## PROGETTO AdSP n. 1951

*Estensione delle infrastrutture comuni per lo sviluppo del Punto Franco Nuovo nel porto di Trieste*

NOME FILE: <i>IGNR_P_R_C-GEO_2AT_002_02_00_nuovo</i>	SCALA: ---
TITOLO ELABORATO: <b>RISPOSTA ALLE OSSERVAZIONI CIRCA GLI ASPETTI GEOLOGICI ED IDROGEOLOGICI</b>	ELABORATO: <i>IGNR_P_R_C-GEO_2AT_002_02_00</i> <b><u>NUOVA EMISSIONE</u></b>

## **1 PRESCRIZIONE DELLA COMMISSIONE VIA NAZIONALE**

Figura 2.3: stralcio della tavola 2FER\_P\_G\_Z-ARM\_2AT\_011\_07\_00 che mostra come il fondo della vicina galleria ferroviaria esistente sia a quota 8.0m s.m.m.

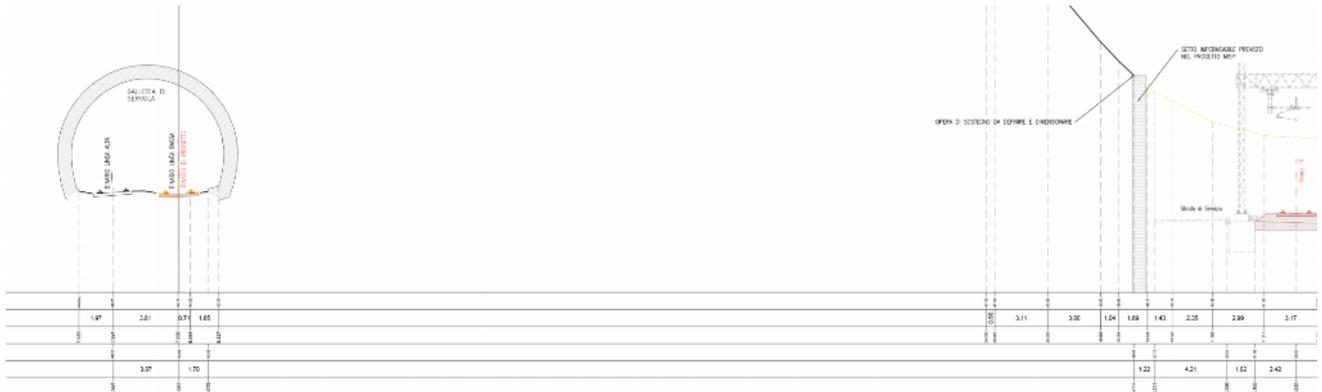
*6.1.a Fornire la verifica di stabilità della collina di Servola che sarà oggetto di un parziale sbancamento. Tale studio dovrà dare evidenza che gli scavi da eseguire non determinino decompressioni nel versante.*

La quota considerata è coerente con la topografia dello scorrimento della vicina galleria ferroviaria esistente, come si evince dalla sezione della tavola 2FER\_P\_G\_Z-ARM\_2AT\_011\_07\_00 di cui di seguito si riporta uno stralcio.

Figura 2.8: sezione geologica AA ricostruita a seguito di ispezione e misure geologiche del 23.01.2024; si osserva il fianco verso SO della sinclinale il cui asse immerge leggermente verso S-E.

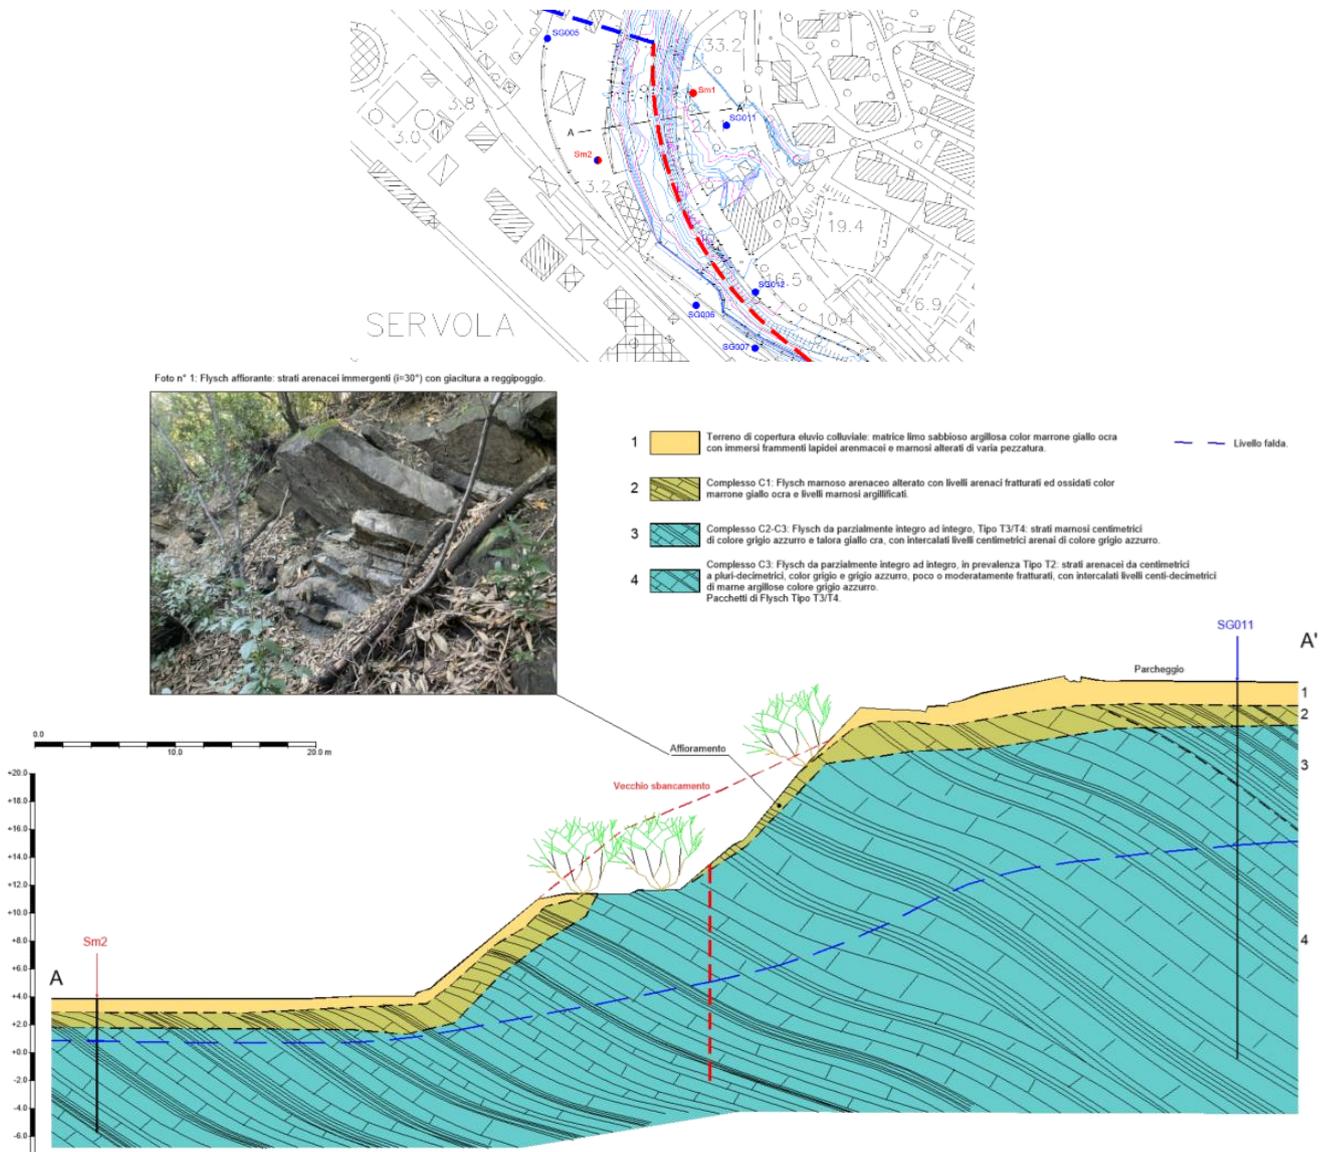
Rispetto a quanto osservato dalla commissione VIA al punto 6.1.a va deve essere chiaro che è fisicamente impossibile che sia impedito il detensionamento dei terreni retrostanti la prevista

D'altra parte, la riduzione delle pressioni orizzontali conseguenti allo sbancamento innesca necessariamente la reazione della struttura che sarà realizzata, la quale reagisce proprio in relazione alla deformazione a cui è sottoposta dallo squilibrio di pressioni fra i suoi due lati e questo contrasta e limita il detensionamento del versante della collina che ci sarebbe in sua assenza.

Le verifiche sul campo e di calcolo che sono state fatte sotto ipotesi cautelative escludono che tale detensionamento sia tale da innescare instabilità sia locali, sia globali. Anche la nuova

sezione geologica redatta sulla scorta delle più recenti ispezioni geologiche prova che il versante già oggi è pressoché verticale anche in assenza di alcuna opera di sostegno (cfr. Figura 2.8).

Figura 3.8: Ubicazione dei piezometri di rilevamento della falda (Tabella 1.3) nella Collina di Servola. La linea nera marca la strada di accesso agli uffici della ex-ferriera. In blu sono indicati sondaggi e piezometri, in rosso le sezioni di tomografia sismica.

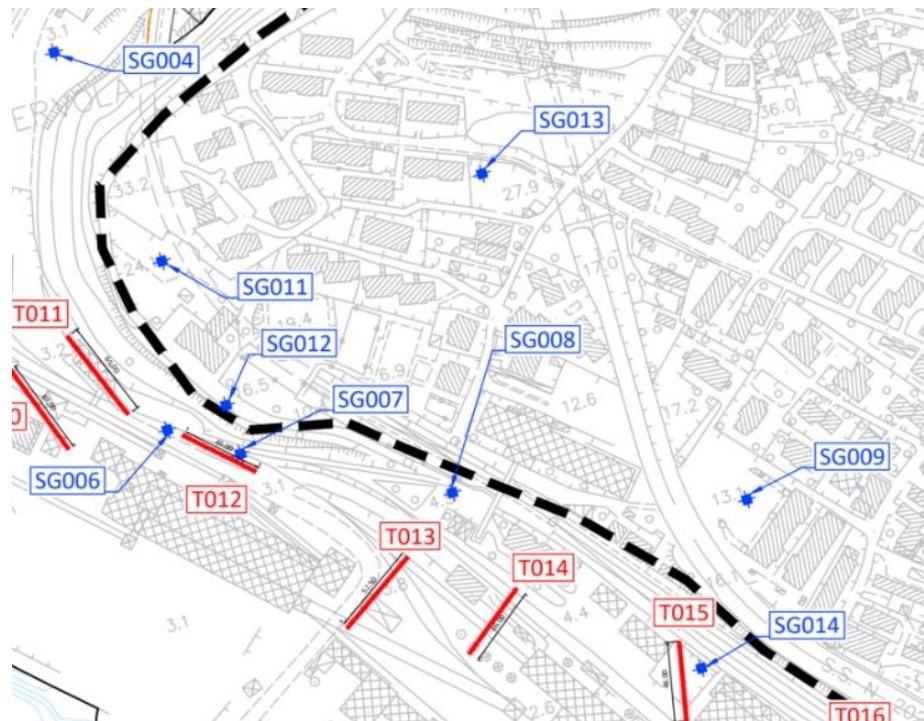
*6.1.b I modelli idrogeologici presentati, così come affermato dai progettisti, presentano margini di incertezza. Per tale motivo, il Proponente dovrà predisporre un monitoraggio delle falde al fine di definire con maggiore precisione il reale assetto idrogeologico e verificare gli effetti delle opere a farsi sulla circolazione idrica sotterranea".*

Si nota, in particolare, come il piezometro SG011 pur trovandosi abbastanza vicino al margine della collina presenta un livello di falda elevato e di poco inferiore a quello del piezometro SG013 (locato in posizione significativamente più interna rispetto al primo ma prima della galleria autostradale), ma superiore a quello a quello del piezometro SG009 (che si trova a distanza maggiore verso SE oltre l'autostrada). Gli altri piezometri, incluso il piezometro SG012 – che è il più vicino al margine della collina – presentano quote paragonabili a quelle riportate nel modello idrogeologico calibrato.

Le misure freatiche prese il 23 e 24.01.2024 sulla collina hanno registrato i seguenti livelli (per la posizione planimetrica si faccia riferimento alla precedente Figura 3.8):

Il piezometro SG11 è più lontano dalla paratia di quanto lo sia SG12. Pertanto, quest'ultimo viene considerato quello che più da vicino può rappresentare la quota massima della falda verso monte a contatto della stessa paratia (+6.8 m s.m.m.). Pertanto, la quota della falda scelta per il calcolo delle pressioni idrostatiche di 8 m slmm risulta essere cautelativa.
